ÚZEMNÍ PLÁN MĚSTA BRNA

Textová část Odůvodnění

Kapitola 18 Rozhodnutí o námitkách (včetně odůvodnění)

Svazek Nb8 *(s osobními údaji)*

Přípomínka číslo 1 (zákres)

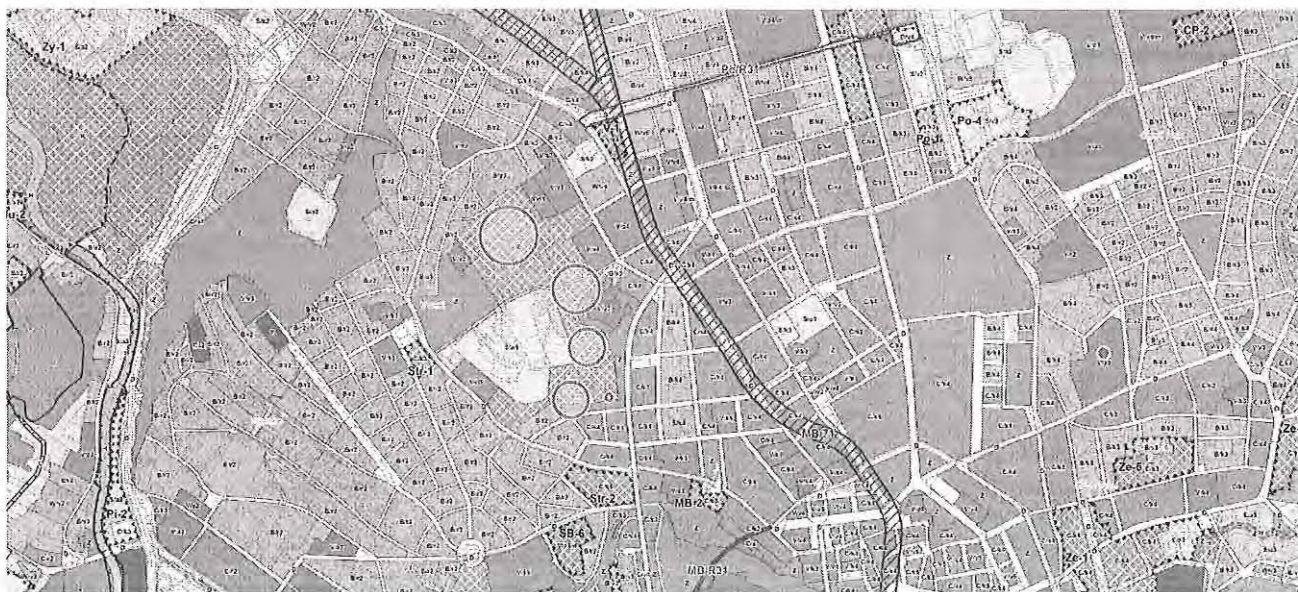
Nesouhlasím s navrhovanou změnou plochy zahrádek na Kraví hoře na plochu veřejné zeleně a s plánovaným rušením zahrádkářských kolonií. Zahrádkářské kolonie jsou dlouhodobě významným prvkem ekologické stability v blízkosti centra města. Je zde prokázán výskyt řady zvláště chráněných zvířat- ptactvo, hmyz, plaz, stovky letitých stromů významně ovlivňuje klima oblasti. Zahradničení, které je v moderních městech podporováno je aktivita, která umožňuje aktivní relaxaci občanům každého věku. Péče o zahradu podporuje ekologické smýšlení a výrazně zlepšují kvalitu života lidí z bytových domů. Zahrádky na Kraví hoře navštěvují denně stovky občanů bydlících v blízkém okolí.

Námítka číslo 1 (zákres)

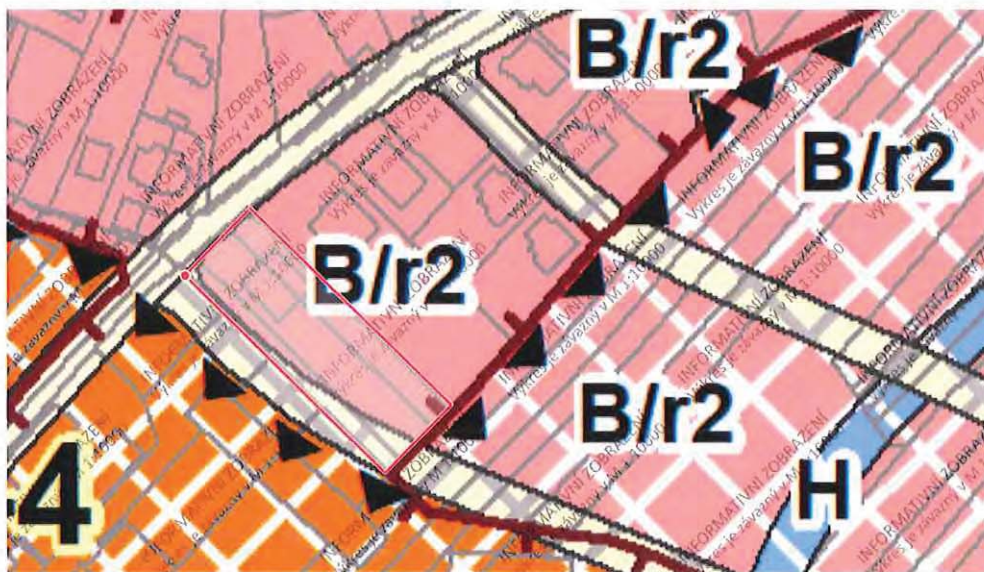
Podávám námítku proti navrhovanému umístění komunikace na pozemcích 2227/33 a 2227/44 v k.ú. Bosonohy. Tyto pozemky tvoří spolu s pozemkem 2227/96 oplocený celek a spolu s rodinným domem umístěným na těchto pozemcích slouží ke klidnému bydlení a plní funkci okrasné a užitkové zahrady. Realizace komunikace na těchto pozemcích by vedla k neúměrnému zvýšení hlučnosti a prašnosti a ztrátě klidného bydlení.

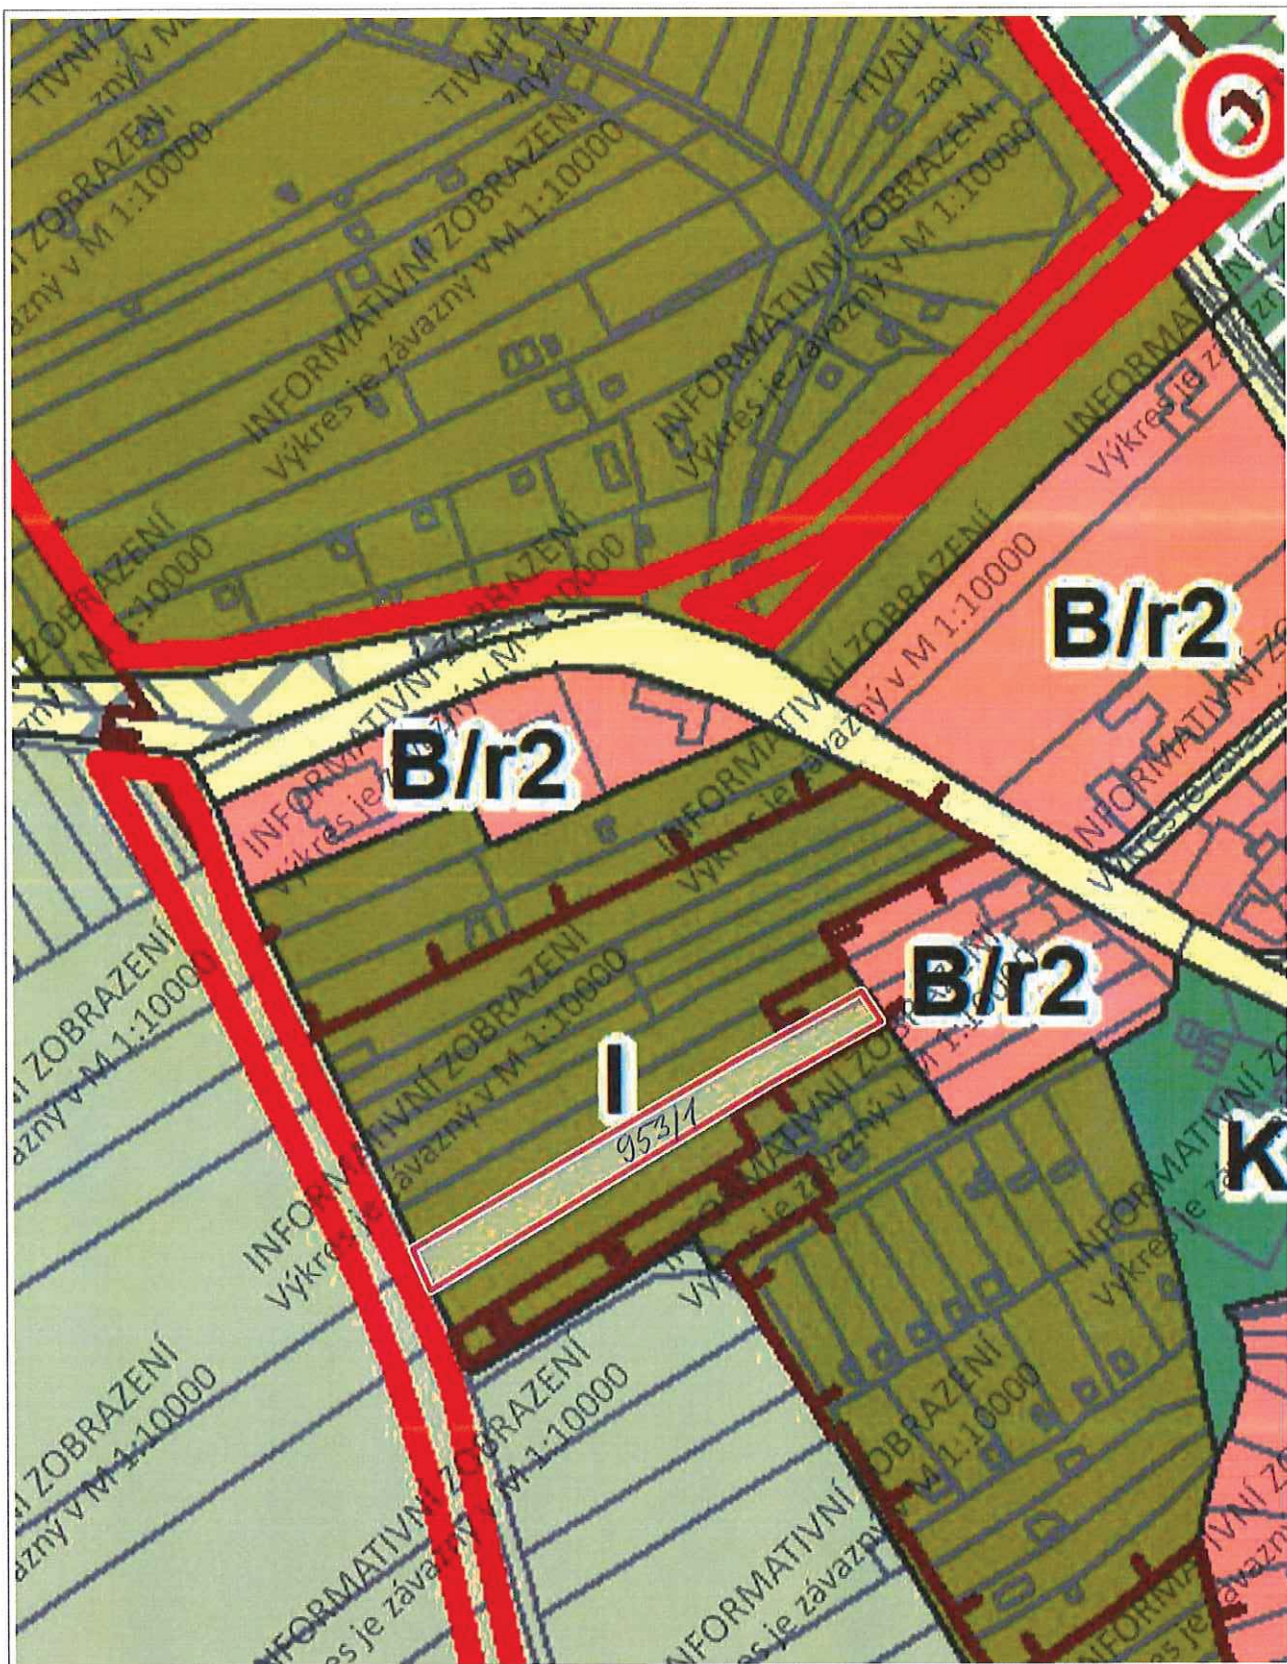
S ohledem na uvedené navrhuji změnu části pozemku parcely č. 953/1 kat. úz. Medlánky v hloubce cca 30 m od příjezdové cesty (p. č. 938/4) z „plochy zahrádek“ na „plochu bydlení“.

SITUACE PARCEL V MAJETKU AUTO POKORNÝ

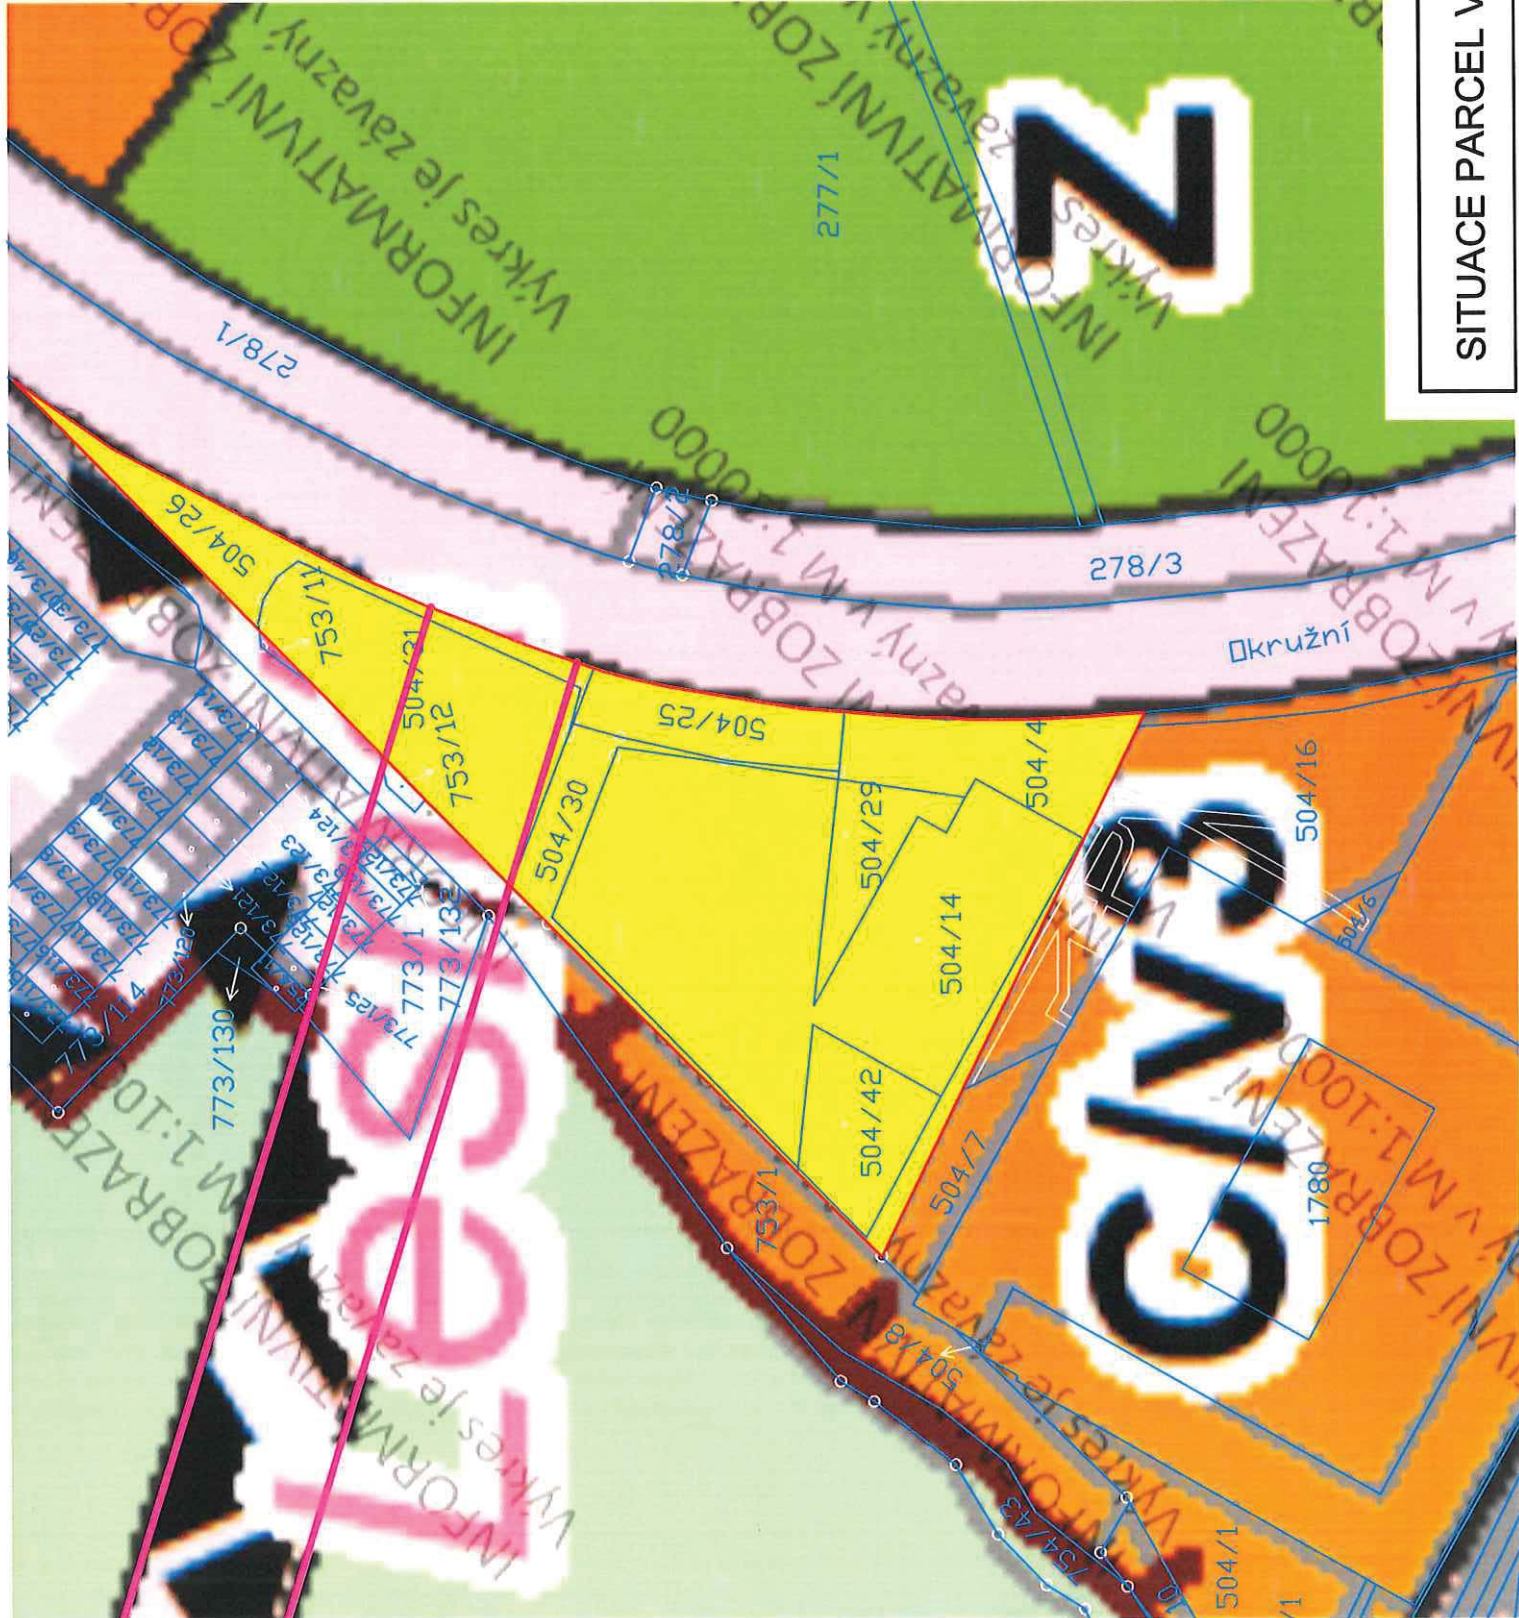
Navrhovaná stavba dopravní infrastruktury zcela znemožní řádné užívání uvedených staveb a je pro společnost likvidační.

Žádám, aby část navrhované plochy dopravní infrastruktury na pozemku p. č. 754/22, k. ú. Lesná byla navržena za stávajícími garážemi, které s podivem zhotovitel návrhu ÚPmB nelikviduje, ev. na části volného pozemku 504/7 a 1780, k. ú. Lesná.

Námítka číslo 1 (zákres)

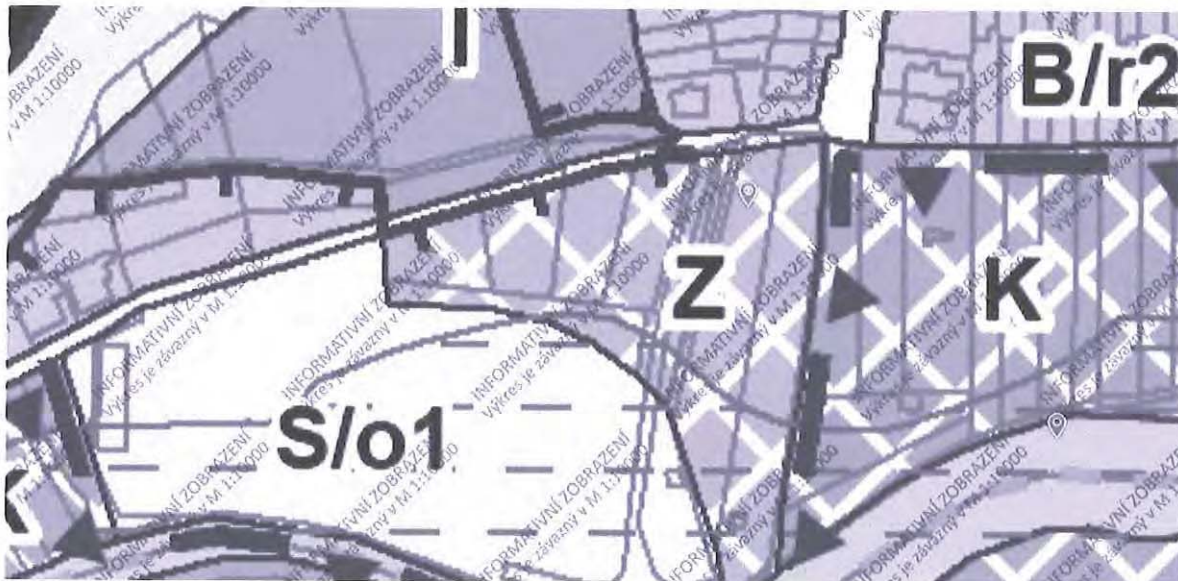
V zadání nového Územního plánu města Brna mimo jiného stojí požadavky na omezení nežádoucí suburbanizace všemi územními prostředky, na vymezení území navazujících na souvisle zastavěné území, na aktivní přístup (nikoliv konzervaci) ve vztahu k přírodě, na nabídnutí přiměřeného nového využití při zachování stávajících hodnot a nabídnutí ploch bydlení v plochách dosud určených k individuální rekreaci nebo v zemědělských plochách uvnitř města.

Z těchto důvodů se domnívám, že vystavění běžného rodinného domu o zastavěné ploše pár procent z celkové výměry nemůže významně negativně ovlivnit onu zeleň ani principy zeleného města a žádám proto o změnu na plochu pro bydlení ideálně B/r2.

Námítka číslo 1 (zákres)

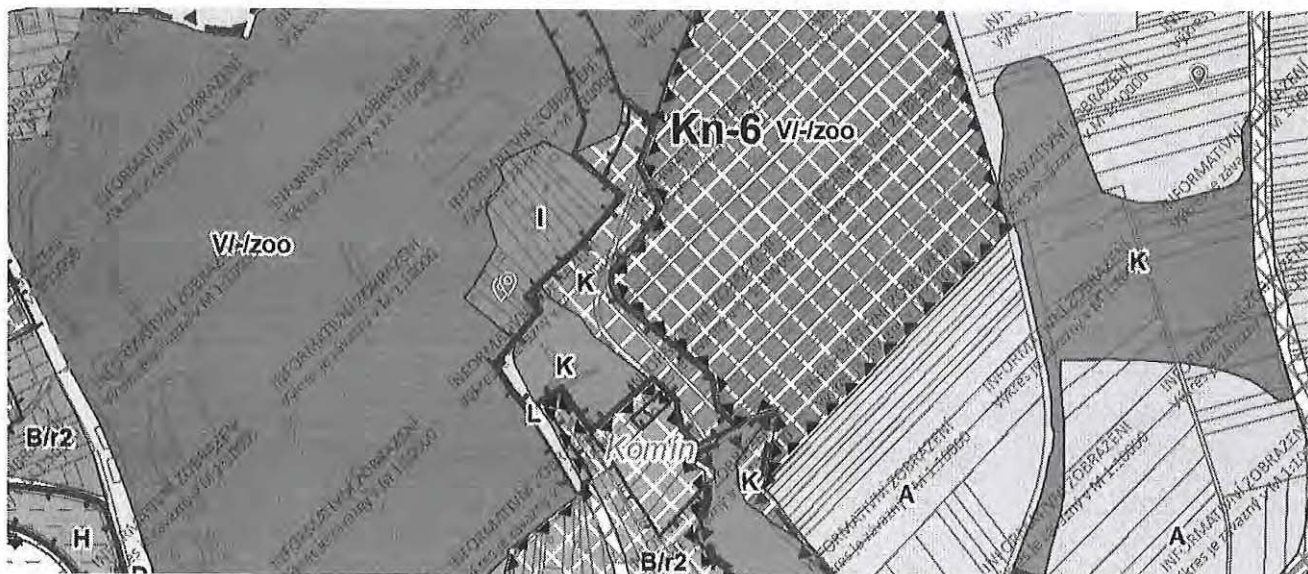
Jsem majitelka pozemku 1632,1633,1634 v k.ú. Bystrc (označen v zákresu). Bezprostředně kolem našich pozemku vede polní cesta označena v ČÚZK zapsaná jako jiná komunikace - (pozemek Statutárního města Brna), která propojuje Medláňky s městskou částí Bystrc. Do Bystrce v posledních letech auta jezdí oklikou po poli, přes soukromé pozemky, protože obecní cesta "zmlou" je neudržovaná a autem přestala být sjízdná (naši sousedí však pamatují, že na zahradu jezdili autem ještě touto obecní cestou). V připomínkovaném Návrhu Územního plánu města Brna však žádná z těchto stávajících cest - možností dopravní obsluhy - není zanesena. Požaduji tedy i dle nového ÚP zajistit dopravní obslužnost mého pozemku alepoň v dosavadní míře, a to jak v propojení do Medlánek, tak do Bystrce. Něco asi bude výhledově řešit plánovaná Územní studie pro rozvojové území Kn-4, ovšem původní, dnes užívané cesty vedou po její hranici i mimo ni v plánované (a stávající) ploše krajinné zeleně nebo v Kn-6 (ZOO).

Námítka číslo 1 (zákres)

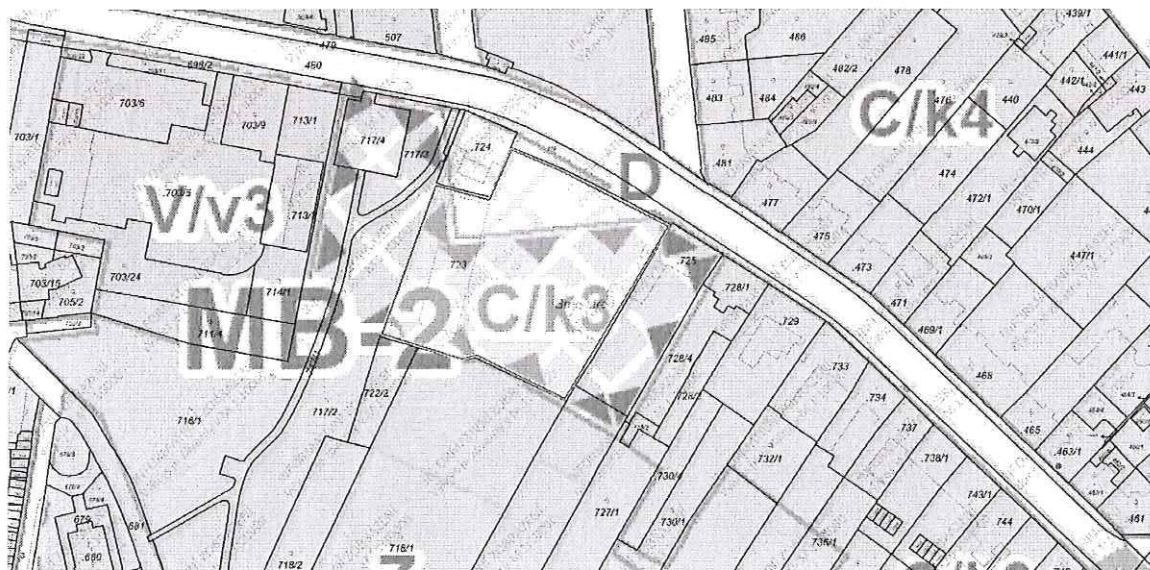
Pozemek p. č. 723, zastavěná plocha a nádvoří, LV331, k. ú. Město Brno
 Odbor investic řeší v současné době etapu I. spočívající v rekonstrukci budovy domova mládeže na adrese Údolní 597/35a pro využití Krajským úřadem za účelem vybudování kancelářských prostor a archivu.
 Dále je zamýšleno na části zbylé parcely vybudovat v etapě II. reprezentativní administrativní budovu, sloužící potřebám Krajského úřadu jihomoravského kraje i veřejnosti.
 Navrhované začlenění plochy plně neodpovídá využití zamýšlenému ze strany Jihomoravského kraje jako vlastníka, požadujeme proto změnit na návrhovou plochu V/V3 – plocha veřejné vybavenosti.

Námitka číslo 2 (zákes)

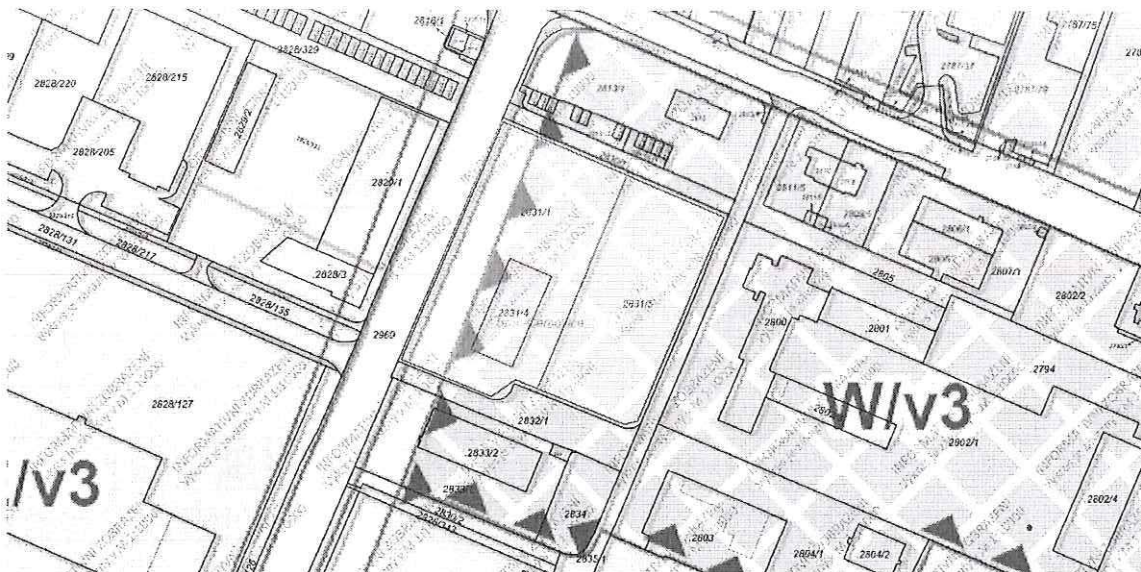
Plánované rozšíření areálu výjezdové základny Zdravotnické záchranné služby JmK, LV 3483 + pozemek p. č. 2831/5, k. ú. Černovice
 Zdravotnická záchranná služba JmK plánuje rozšíření areálu výjezdové základny Zdravotnické záchranné služby JmK o pozemek p. č. 2831/5, k. ú. Černovice (současný vlastník: Statutární město Brno)
 Navrhované začlenění plochy plně neodpovídá využití zamýšlenému ze strany Jihomoravského kraje, požadujeme proto změnit na návrhovou plochu V/V3 – plocha veřejné vybavenosti.

Připomínka číslo 3 (zákes)

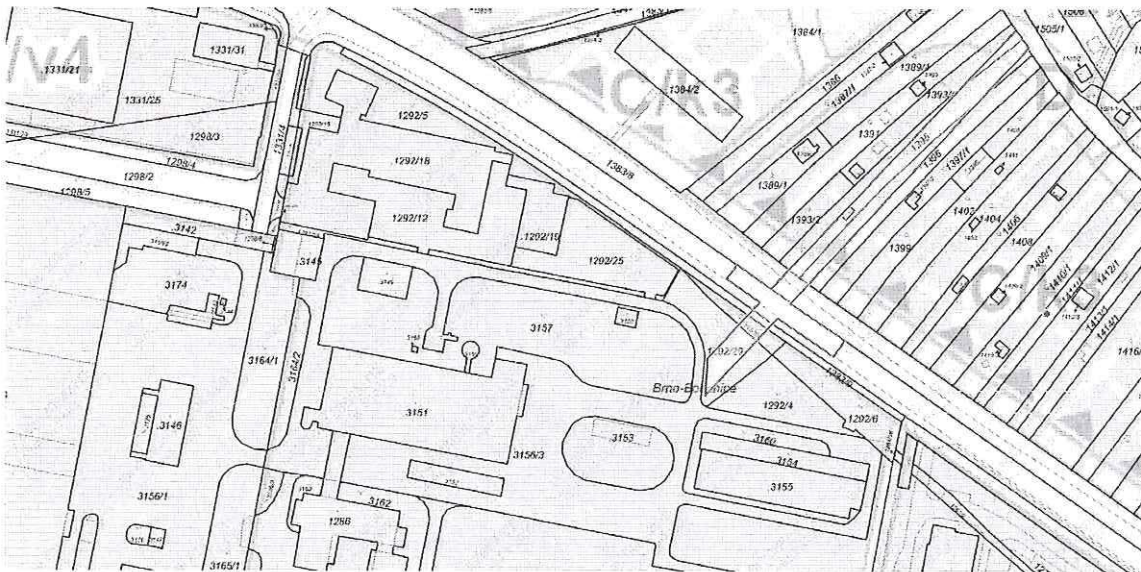
Dopravní obslužnost areál výjezdové základny Zdravotnické záchranné služby JmK, k. ú. Bohunice
 současný vlastník: různí vlastníci - fyzické osoby
 S ohledem na předpokládanou výstavbu budovy technického zázemí ZZS JmK v Bohunicích, navrhujeme přesun napojení komunikace z oblasti Be-6 na frekventovanou ulici Kamenice v místě přímo naproti budoucího výjezdu (aktuálně slouží jako záložní výjezd pro vozy ZZS JmK) z technického zázemí ZZS JmK tak, aby toto napojení i výjezd z budovy technického zázemí ZZS JmK, p. o. tvořil jednu křižovatku. Tento návrh je podpořen i požadavkem Odboru dopravy MMB vzneseném při projednávání stanovisek dotčených orgánů v etapě zpracování studie proveditelnosti budovy technického zázemí.
